Objet :	Demande d'autorisation environnementale pour l'extension d'une carrière de matériaux alluvionnaires et la mise en place d'installations connexes
Demandeur :	 SORECO
Localisation :	Pierrefonds, parcelles section CR n°119, 189, 190, 227, 483, 709, 710, 1153 et 1155 de la commune de Saint-Pierre (97410)
Référence EMC ² :	n°D367
Référence devis	N°567/2020
Date :	Mars 2023

Mémoire en réponse aux remarques de l'Avis de la Mission Régionale de l'Autorité environnementale (MRAe)

Réf.	MRAE	MRAe n° 2023APREU4
------	------	--------------------

Planche 1 : Schéma hydraulique des bassins versants amonts de la ZAC

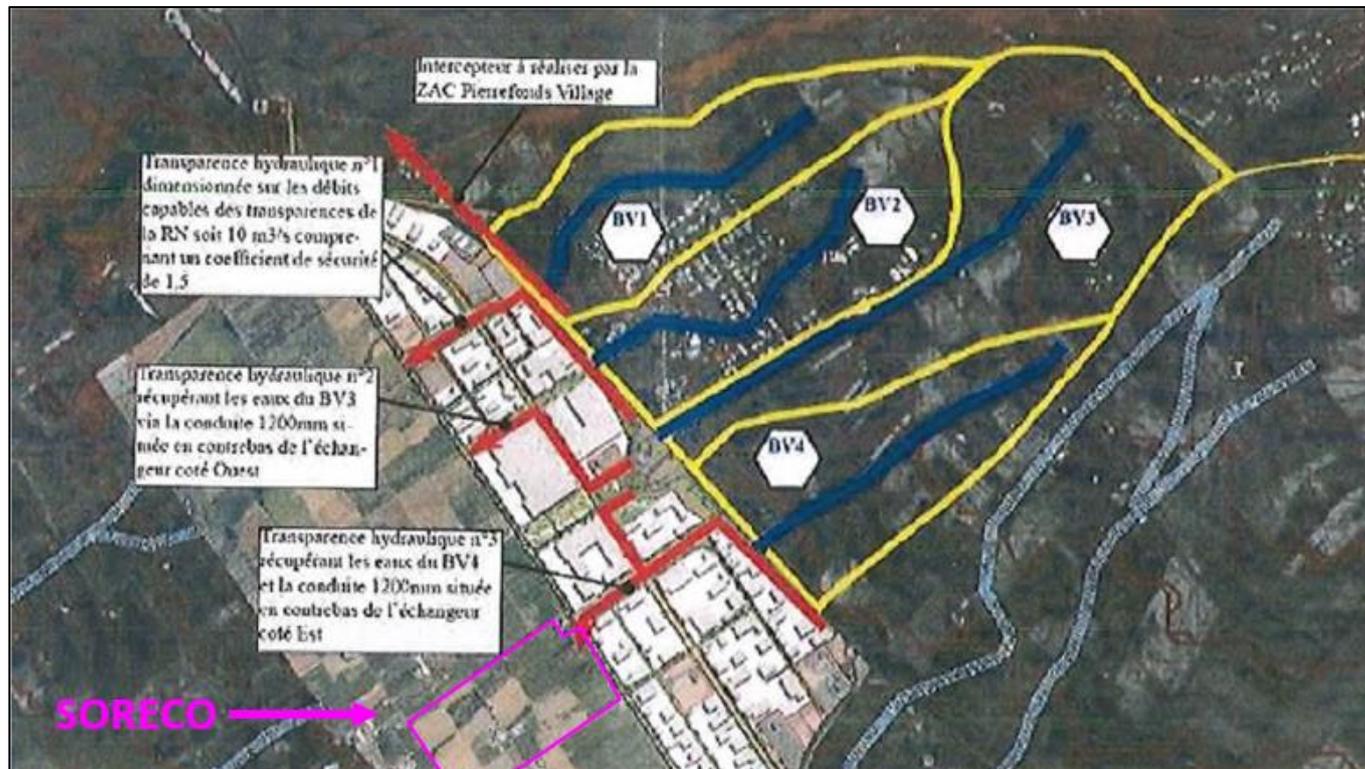
- **L'Ae recommande de préciser les mesures qui garantiront l'absence de pollution du projet par les eaux pluviales issues de la ZAC.**

Les eaux amonts au site ont deux origines : les eaux issues de la transparence hydraulique n°3 de la ZAC et les eaux issues de la ZAC.

La transparence hydraulique n°3 de la ZAC, arrivant par le diffuseur sur le site du projet, concerne les eaux amonts de la ZAC et de la RN 1, issues du bassin versant n°4 localisé en planche ci-dessous (Cf étude hydraulique en annexe 2 pièce 3 de l'étude d'impact).

Cette transparence ne concerne donc pas directement les eaux de la ZAC, mais les eaux amonts à la ZAC et à la RN1 qui, de plus, passent par des bassins de rétention/infiltration avant d'arriver au diffuseur sur le projet.

Planche 5 : Localisation du point d'éclairage au niveau du pont-bascule

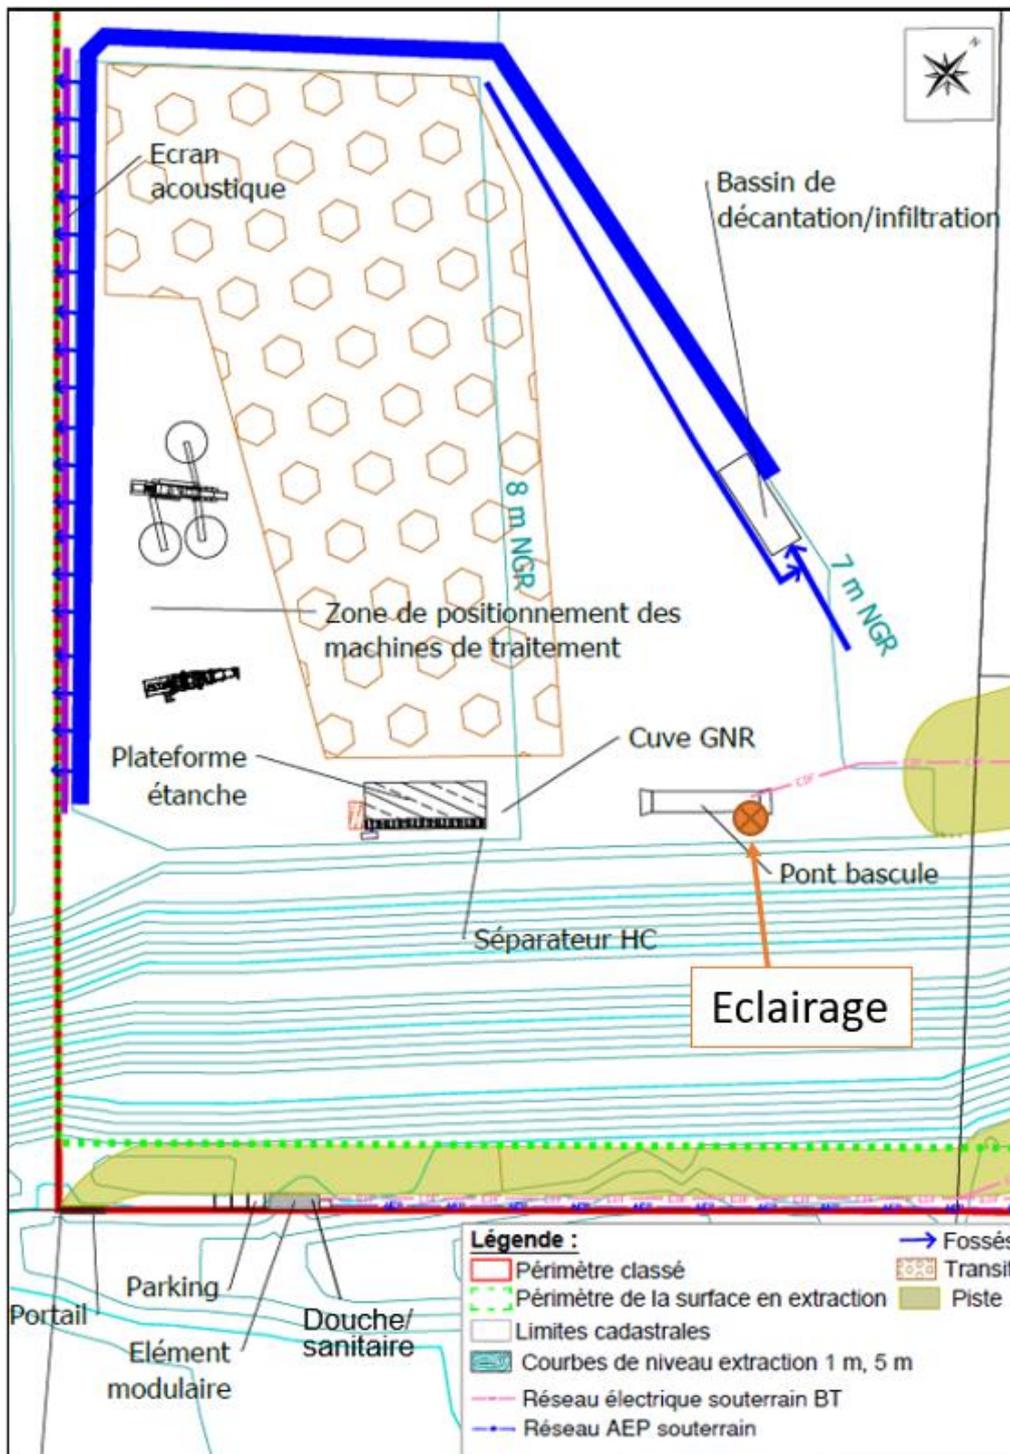
➤ ***L'Ae recommande de proposer un mode d'exploitation de la carrière évitant quotidiennement l'éclairage de nuit (sauf interventions ponctuelles nécessaires liées à la sécurité) pour limiter les incidences potentielles sur l'avifaune protégée survolant le projet pour rejoindre les sites de nidification dans les hauts de l'île.***

Pour ce faire, un point lumineux sera installé au niveau du pont-bascule, orienté vers le bas, avec une faible intensité et une couleur de lumière adaptée au risque d'échouage (couleur jaune-orangé).

A ce point lumineux s'ajouteront les phares des camions et des engins (pelles, chargeuses). Le reste des activités de l'installation classée n'étant pas en fonctionnement de nuit (traitement des matériaux et extraction), il n'y aura pas de circulation piétonne au niveau de l'installation de traitement et du reste de la carrière et donc pas de besoin de lumière supplémentaire. L'éclairage public de la rue Antoine Félix Leveneur permettra d'éclairer l'entrée du site et l'élément modulaire.

Planche 7 : Localisation de la voie des carriers (Source : SPL Grand Sud)

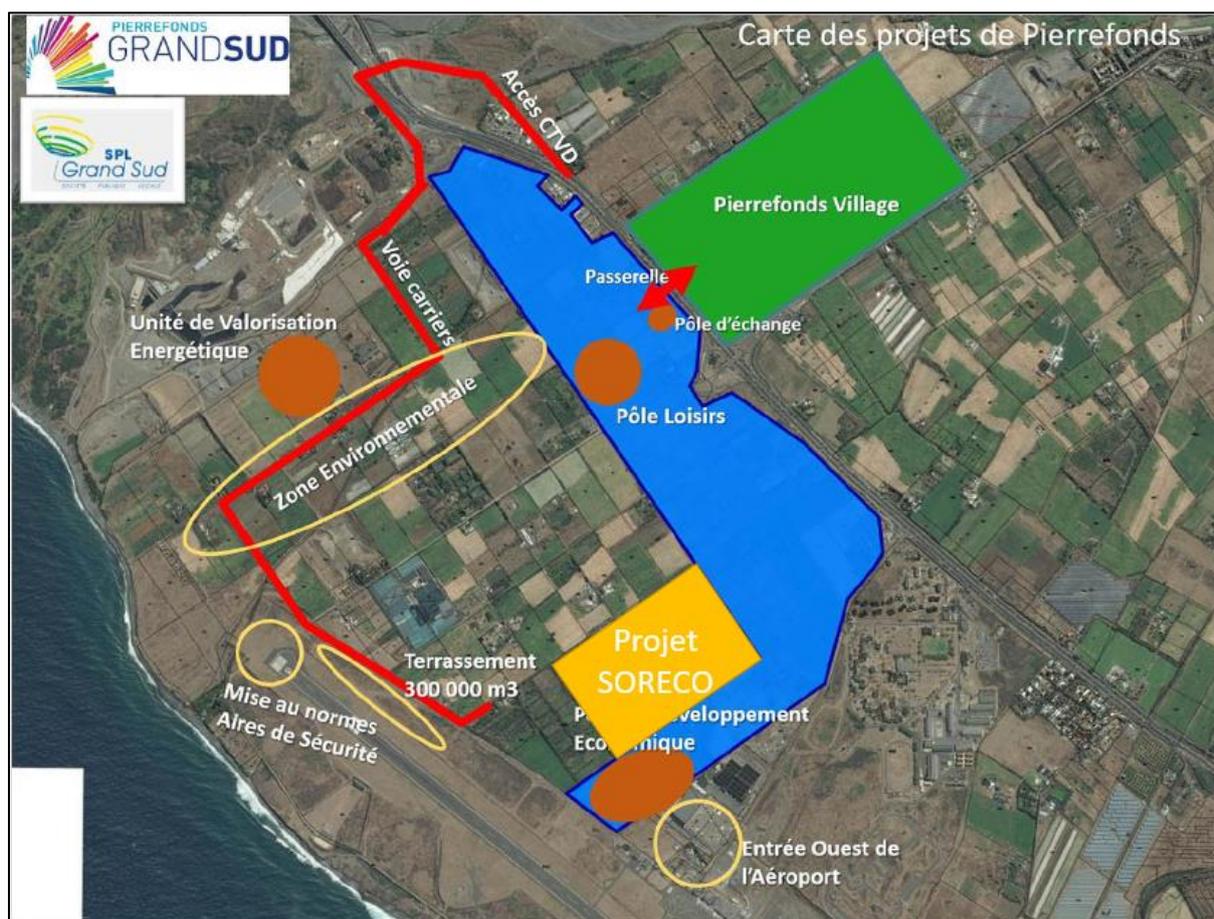
➤ ***L'Ae recommande de préciser les effets cumulés, en termes de trafic routier, de l'ensemble des chantiers et projets sur la zone de Pierrefonds en simulant la***

réalisation effective de la dite « route des carriers » et d'estimer la circulation journalière sur les chemins et voies de la zone de Pierrefonds.

La voie des carriers permettra de centraliser la circulation des exploitants et carriers au sein d'une même voie et ainsi limiter l'utilisation des voies et chemins de la zone de Pierrefonds (Chemin de l'aérodrome, ancienne RN1 , ...). Cette voie des carriers devrait également modifier le trafic sur la RN 1 en centralisant la zone d'insertion et de sortie des camions sur la route. L'influence sur les routes départementales alentours devrait être négligeable.

Au total, c'est 1912 UVP par jour qui, initialement circulent ou circuleront sur les chemins et voies de Pierrefonds, qui seront concernés par la voie des carriers.
